Dodatek č. 1 ke SMLOUVĚ O DÍLO č.zhotovitele 2/2015

Předmět změny: Zmenšení rozsahu realizace úsporných opatření – zateplení stropu do půdy a stěny auly

Gymnázium a OA Bučovice - realizace úspor energie

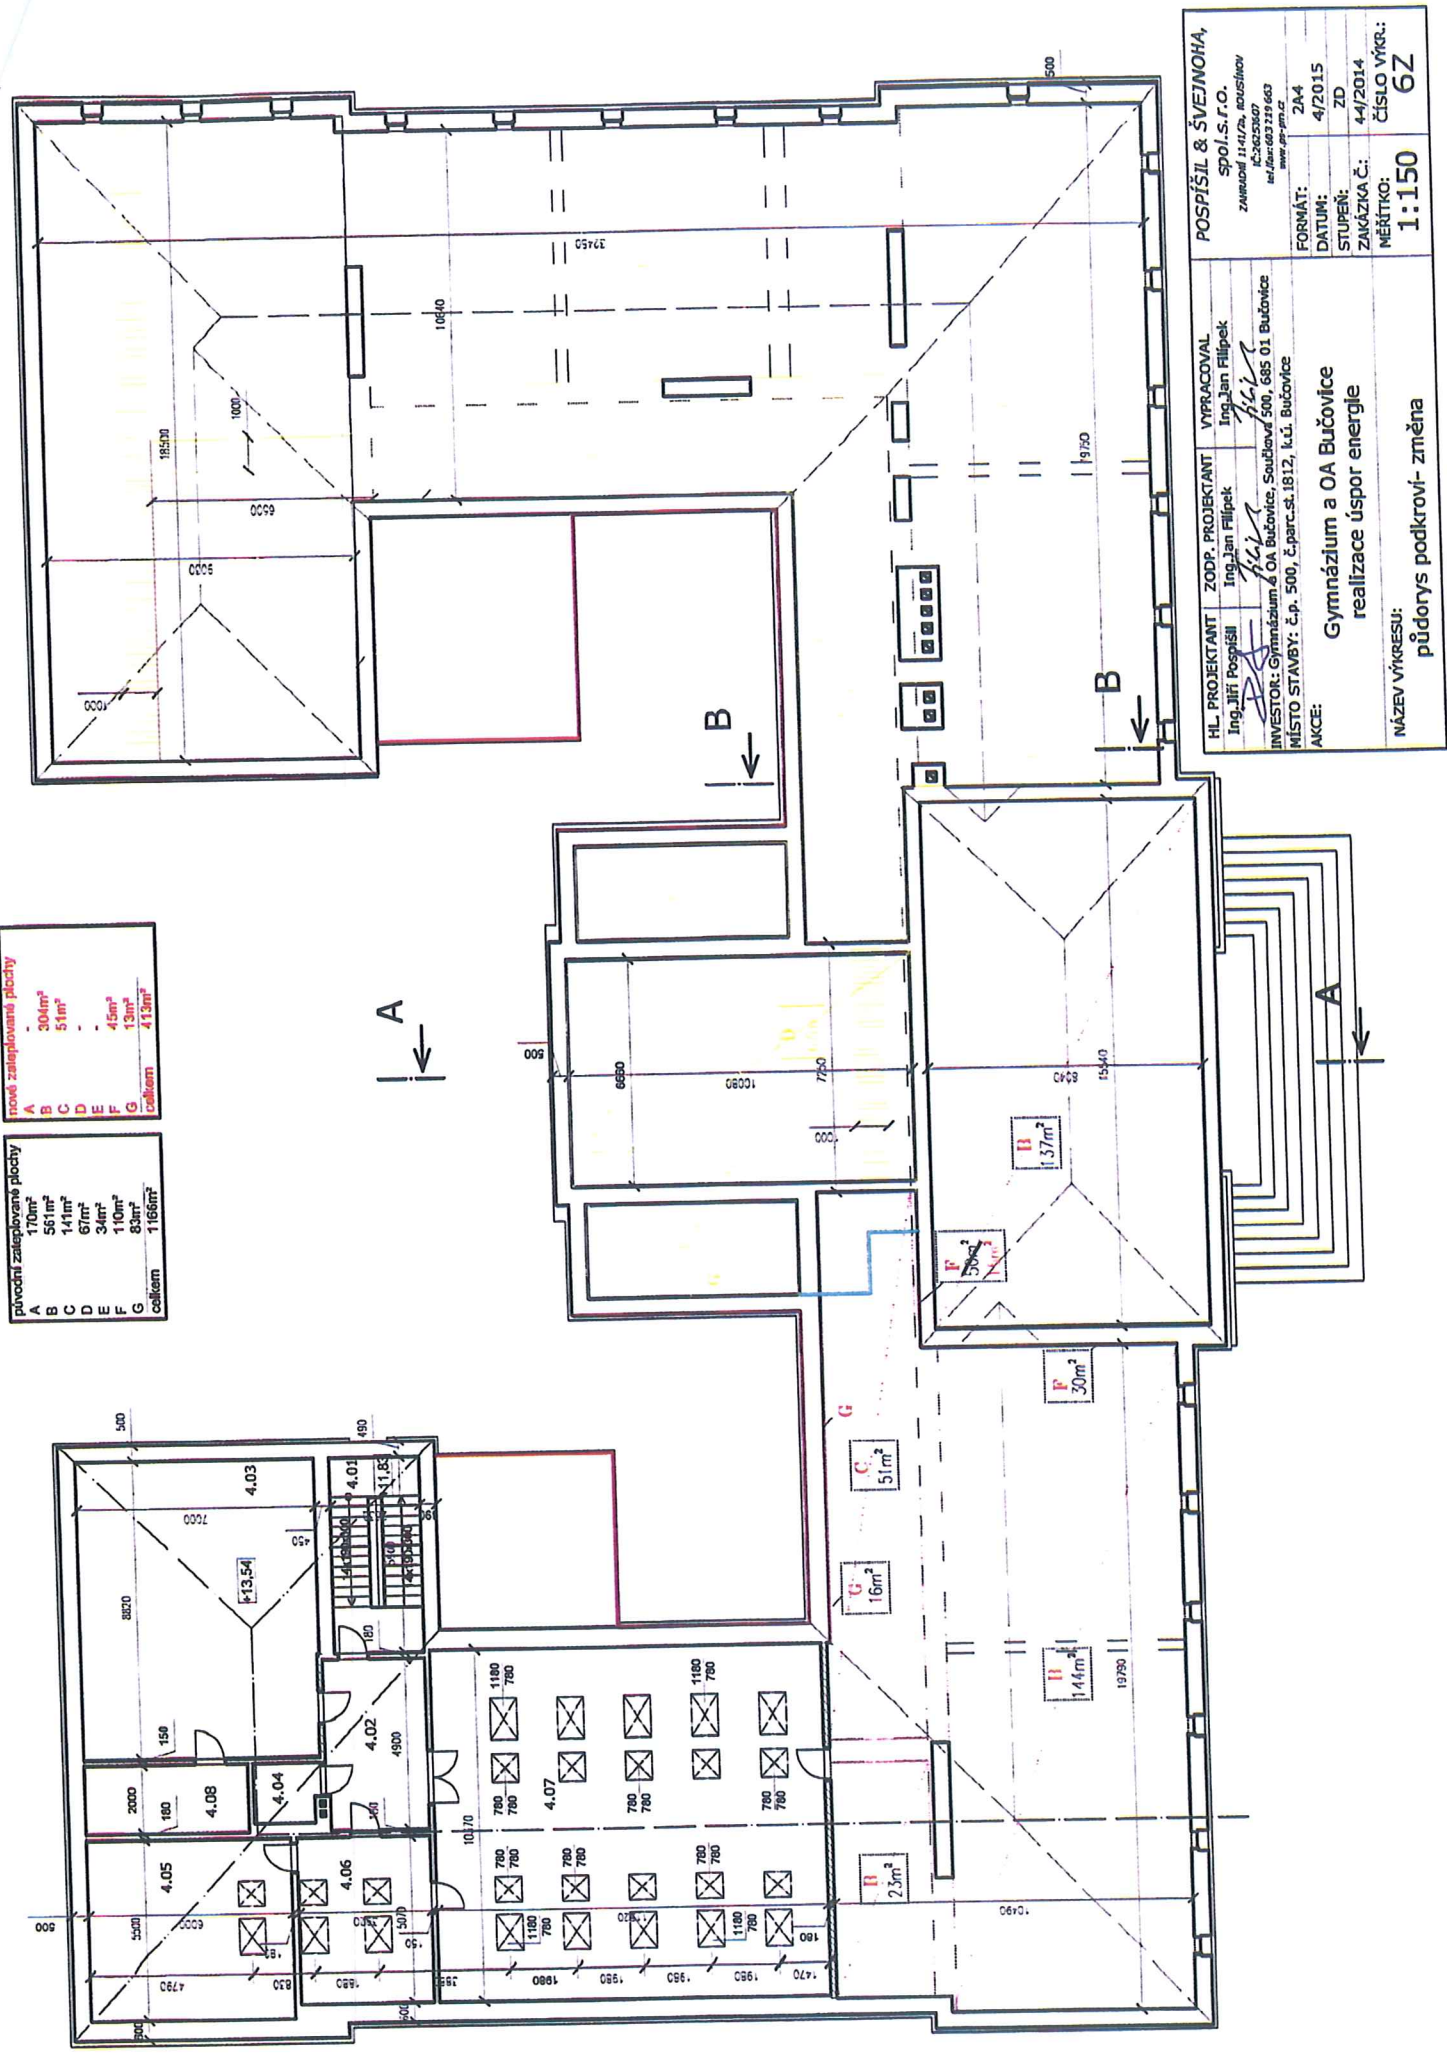
1. díky rozhodnutí zřizovatele o poskytnutí finančních prostředků na letošní rok na realizaci půdní vestavby, v rámci zvyšování kapacity školy, dojde k využití části půdy, takže nebude nutné realizovat zateplení stropu v tomto prostoru (viz. výkr. dok. ozn. Ploch A-E) a zateplení svislé stěny auly (F) a svislých ploch atiky v prostoru prováděného vnějšího zateplení (ozn. G). Vestavěné učebny budou vytápěným prostorem. V důsledku navrhované změny dojde ke snížení rozsahu opatření v půdním prostoru, kdy rámci našeho projektu nebude realizováno zateplení stropu v ploše 675 m², zateplení atikového obvodového zdiva v ploše 13m² a vnitřní stěny auly v ploše 65 m².

nové zastřešovací plochy	
A	304m²
B	51m²
C	-
D	-
E	45m²
F	13m²
G	13m²
celkem	413m²

původní zastřešovací plochy	
A	170m²
B	561m²
C	141m²
D	67m²
E	34m²
F	110m²
G	83m²
celkem	1168m²
